工程指示 / 要求簡箋(E.I.)

工程指示編號：EI / 3037 / 21

工程編號：J - 852

工程名稱：亞皆老街中電

名稱	四扇鋁門玉加力通	制圖	Ivan	2021.01.26	修改	A	
材料	X85872	復核	WHS		日期	2021.03.26	
顏色	UCT806812XL-3	批准			圖號	T1-SD04-S09

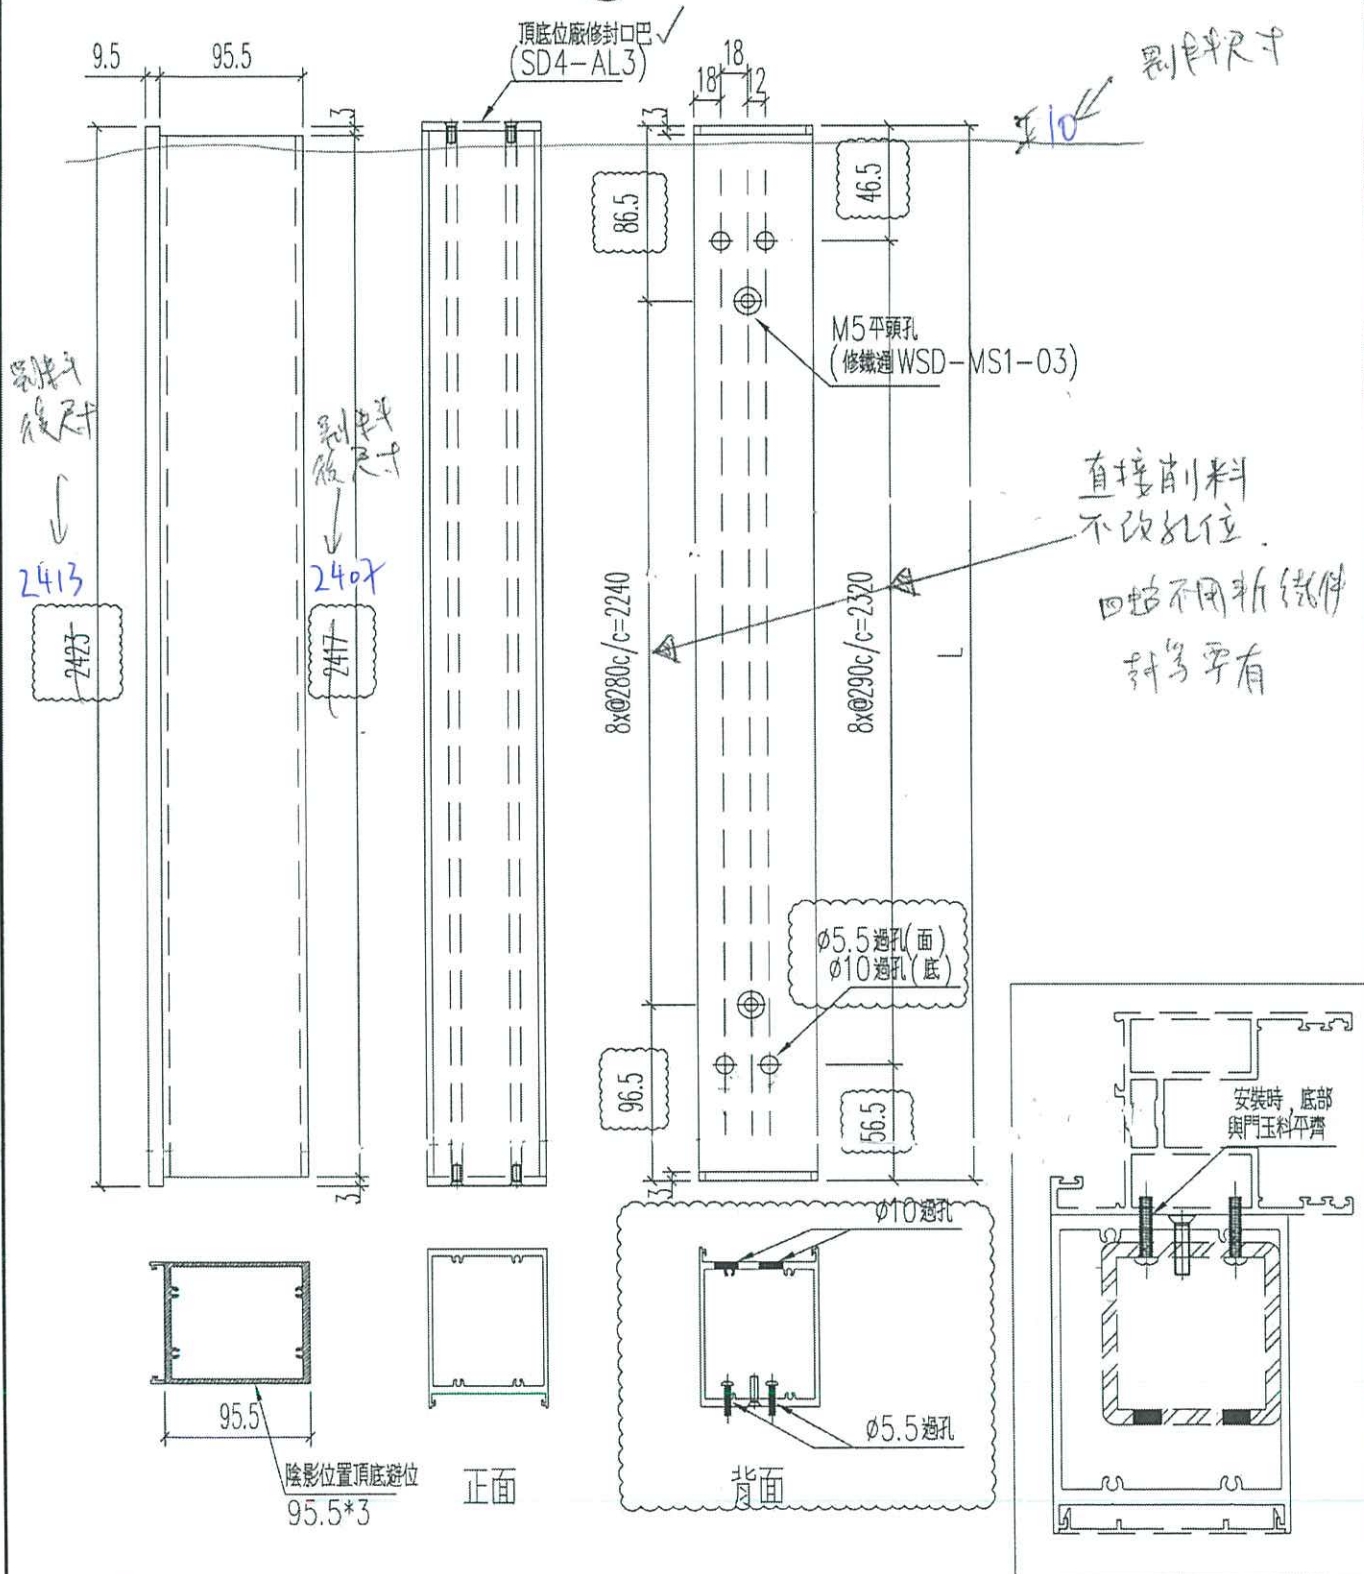
只削頂10mm, 不削底

U 版: 按生產要求修改四趟削料後尺寸. 要有封篤. 須同時修改鐵件尺寸 (削料).

M 版: 按現場實際安裝覆數, 所有門玉加力通高度縮減 20MM 及過孔有修改, 請按加工圖生產

K 版: 按現場實際安裝覆數, 所有門玉高度縮減 3mm. 現提供修改 T1-T3 門玉完整加工圖, 另提供修改 T1-T3 完整門玉開料單
